Zlepšení kvality vod horního povodí řeky Moravy - II. fáze

změnový list č.		Datum předložení	11. 09. 2015
Ev.č.	ID-102-S-H-SO 1.002	Datum schválení	15. 09. 2015
Objednatel	Vodohospodářská zařízení Šumperk, a.s., Jílová 6, 787 01 Šumperk		
Správce stavby	Sdružení API-VRV, vedoucí partner API spol. s r.o., Palackého 12, 150 56 Praha 5		
Zhotovitel	IMOS Brno, a.s., Olomoucká 174, 627 00 Brno		
Změnový list předkládá:	zhotovitel		
Charakter změny:	Práce neobsažené v ZDS xx)		Oprava položek dle skutečnosti
Stavba / objekt / úsek:	1. Město Hanušovice / 1. Město Hanušovice / HORNÍ HANUŠOVICE		
<u>Specifikace změny:</u> Při realizaci stoky D-D1 v úseku VO3 – ŠD1 byla zjištěna kolize s vodovodním řadem DN150. Poloha a výškové umístění vodovodu neodpovídá podkladům, dle nichž byla zpracována DSP a RDS. Část vodovodu, která zasahuje do profilu nově budované stoky, navrhuje zhotovitel přeložit formou výškové etáže s odvodušněním v podobě dvojčinného hydrantu.			
Předmětem změnového listu je: - Přeložka vodovodu

Iniciační dopis - Stoka D-D1 kolize s vodovodem

Příloha č.2 ke změnóvémú listu č. ZL-102-S-H-SO 1.002
 1. Město Hanušovice / HORNÍ HANUŠOVICE
 Stoka D-D1 - přeložka vodovodu LTH 150

PODELNÝ PROFIL DEŠŤOVÉ STOKY D-D1

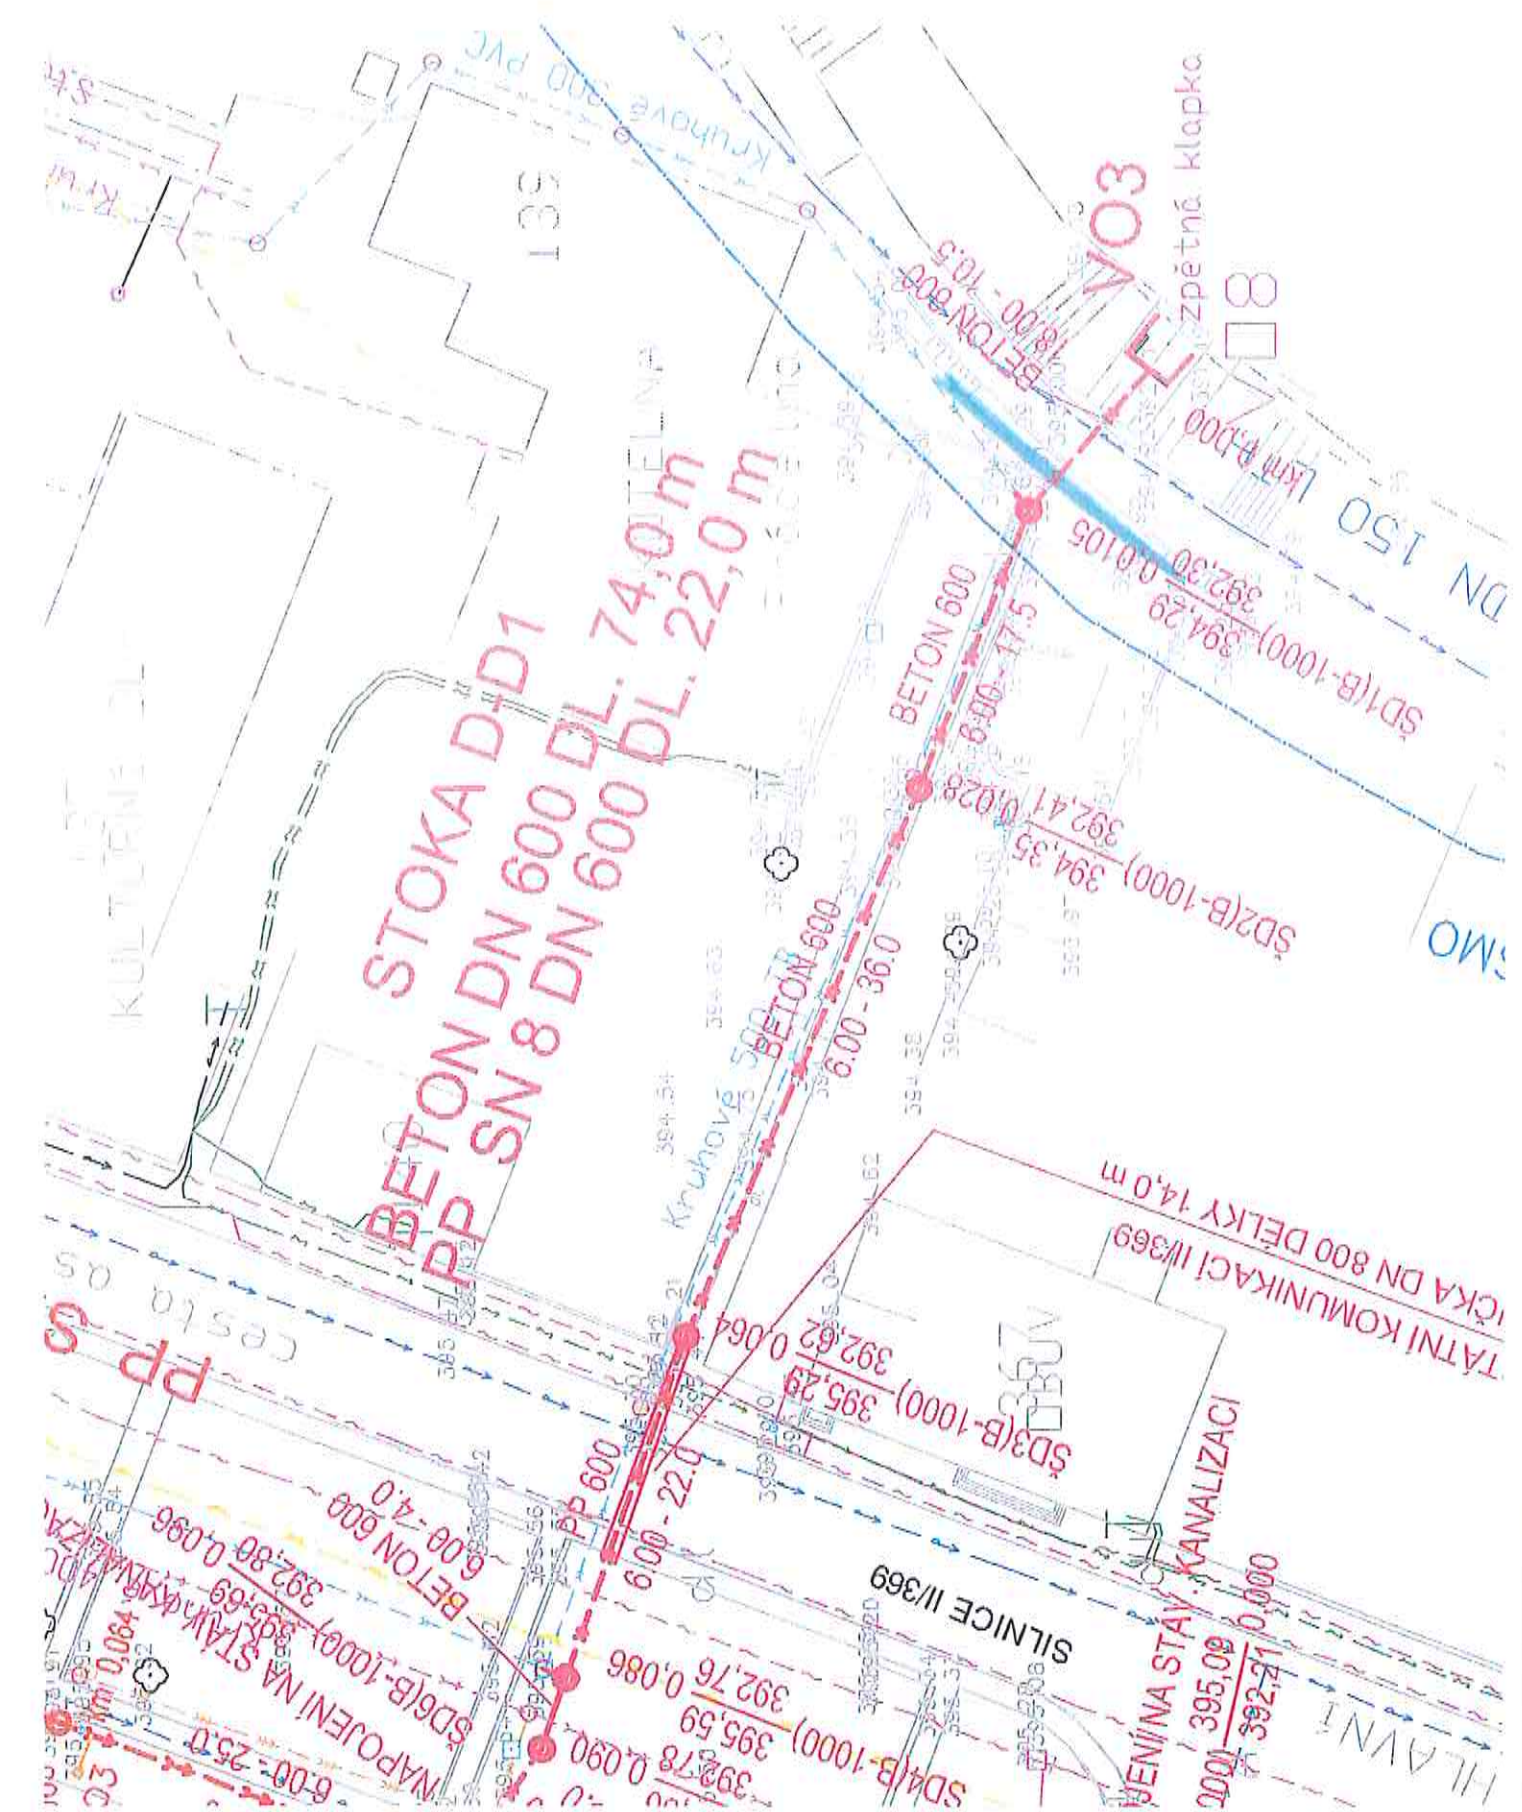
Aktuální stav: Při realizaci stoky D-D1 v úseku VO3 – ŠD1 byla zjištěna kolize s vodovodním řadem DN150. Poloha a výškové umístění vodovodu neodpovídá podkladům dle nichž byla zpracována DSP a RDS.

Návrh řešení: Část vodovodu, která zasahuje do profilu nově budované stoky bude přeložena formou výškové etáže s odvzdušněním v podobě dvoučinného hydrantu

SKUTEČNÁ PLOCHA
VODOVODU DN 150

Vodovod zasahující do nivelety realizované kanalizace bude přeložen formou výškové etáže. Odvzdušnění etáže bude provedeno instalací dvojčinného hydrantu.

VODOVOD OCEL DN150

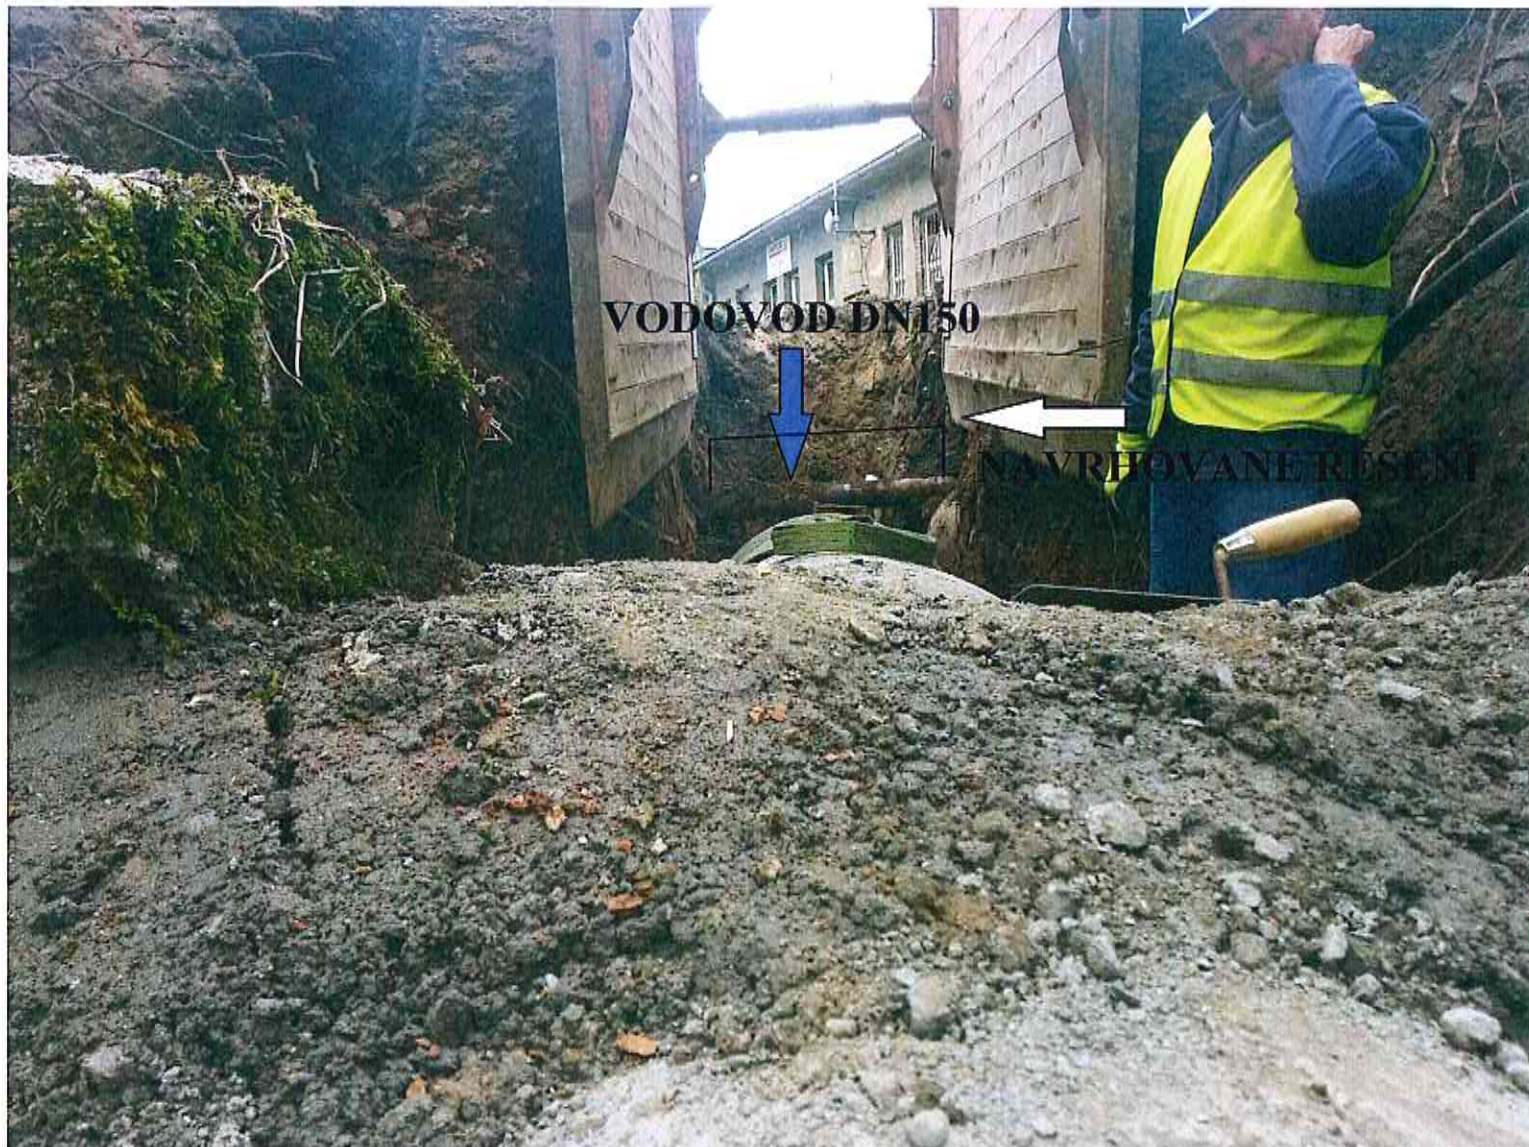
Zápis zhotovitel: Na stožce D-D1 před SD1 byla zjištěna kalíže s viditelným řezem od DN 150, jeho poloha i výška umístění neodpovídá pokládání dle nichž byla zpracována ZPS i DPS. Vzhledem bude potřeba v kalížním úseku položit formou výskaní stožce. Dále bude řešeno do OP

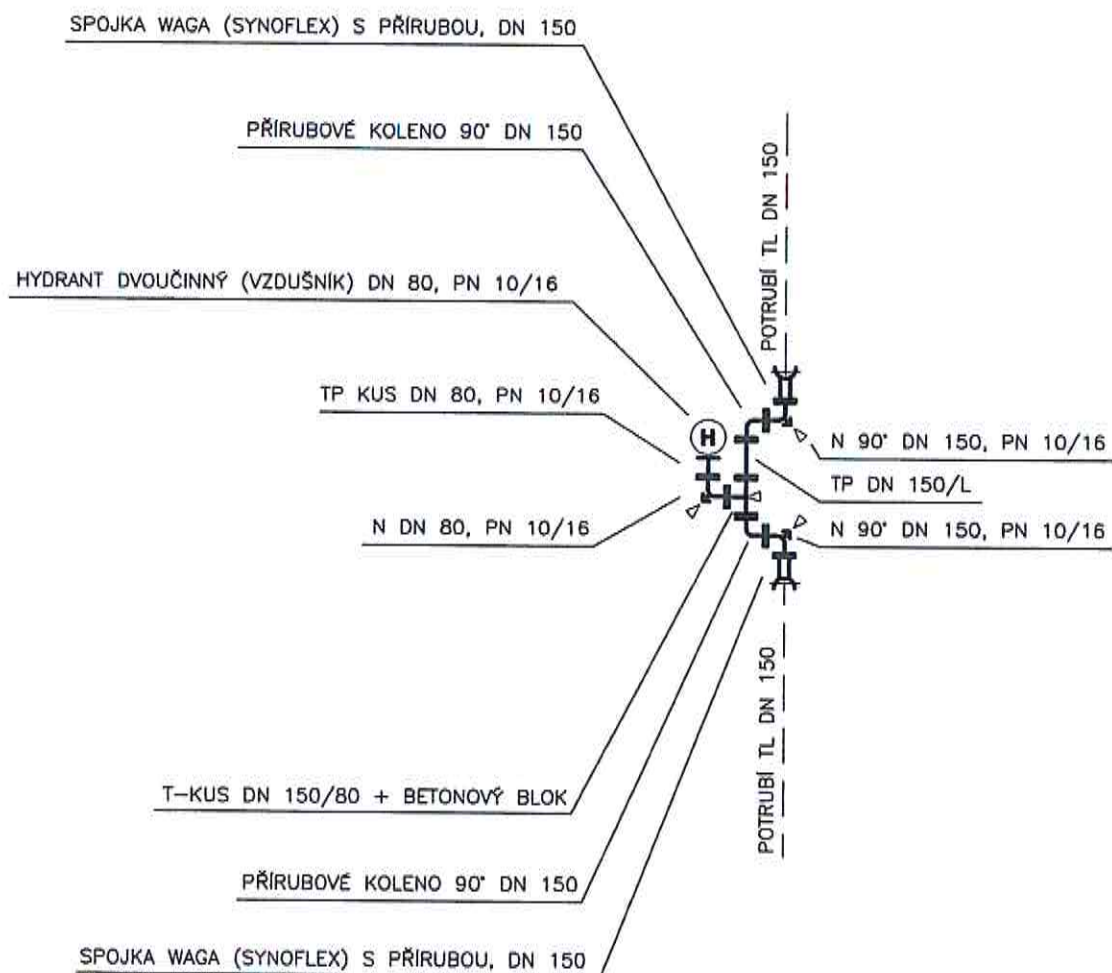
- Hloubkově snížit zaústění již položené části betonového potrubí DN 600 o cca 20 cm, tak aby nebylo třeba provádět přeložku stávajícího vodovodního řadu LT DN 150, s tím že bude zachováno min. krytí 10 cm mezi jednotlivým potrubím.

- Provozovatel upozorňuje v tomto případě na nutnost projednat tuto změnu se správcem a majitelem vodního toku.
- Provést přeložku stávajícího LT potrubí DN 150: požadujeme materiálové provedení z tlakových trub z tvárné litiny DN 150 s vnitřní výstelkou z vysokopevního cementu a vnější izolací vrstvou ZnAl (400g/m²) a ochrannou modrou krycí barvou. Použité tvarovky budou vyráběné v souladu s předpisy GSK RAL s těžkou protikorozií ochranou. Všechny spoje budou zabezpečeny proti posuvu zámkovým spojem. Veškerý spojovací materiál u přírubových spojů bude v nerezovém provedení (šrouby, matice, podložky které budou použity jak pod šrouby tak pod matice). Bude osazen hydrant jako vzdušník. Bude zachováno min. krytí 10 cm mezi jednotlivým potrubím. Při splnění výše uvedeného provozovatel souhlasí s realizací přeložky.

Souhlasím s novým
řešením.
